## エラッタ情報

基板上にミスが存在していました。以下の通り対応をお願い致します。

### DC ジャックのフットプリントミス

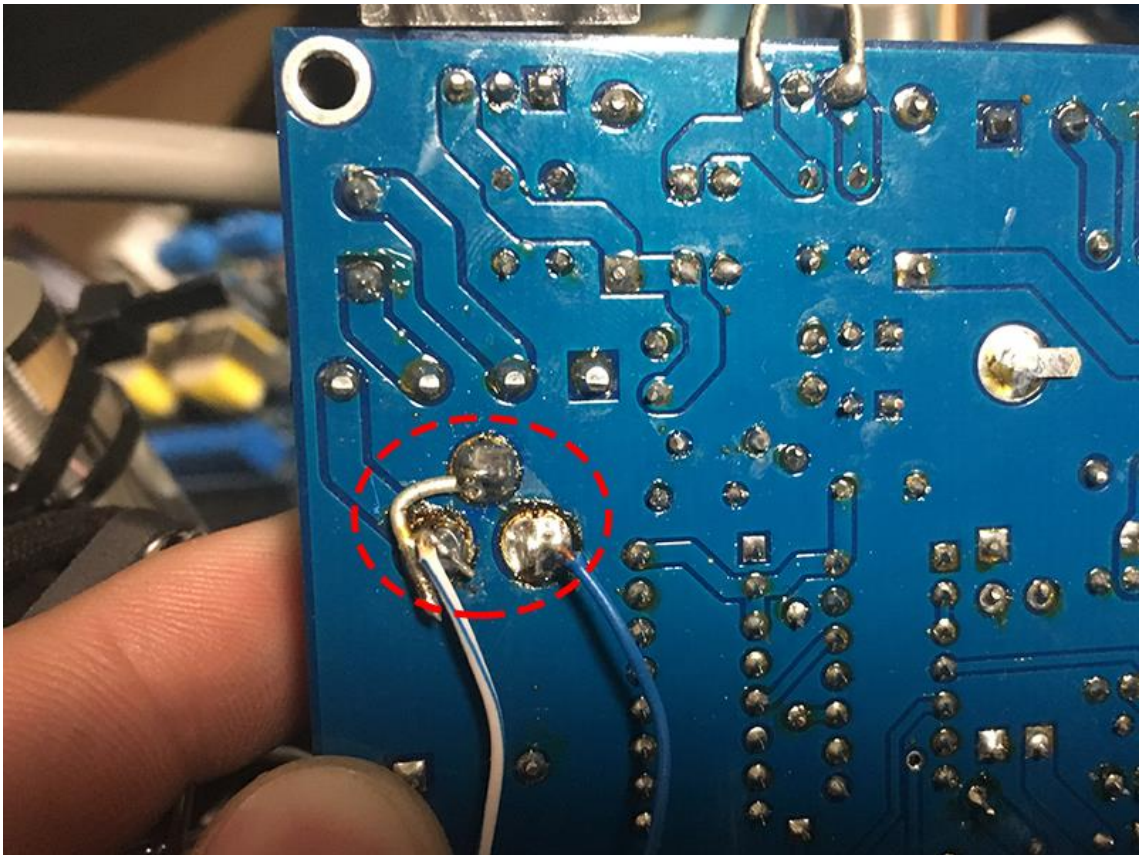
ライブラリにミスがありました。

DC ジャックを使用する場合には、上記画像のように、ショートさせてご使用ください。
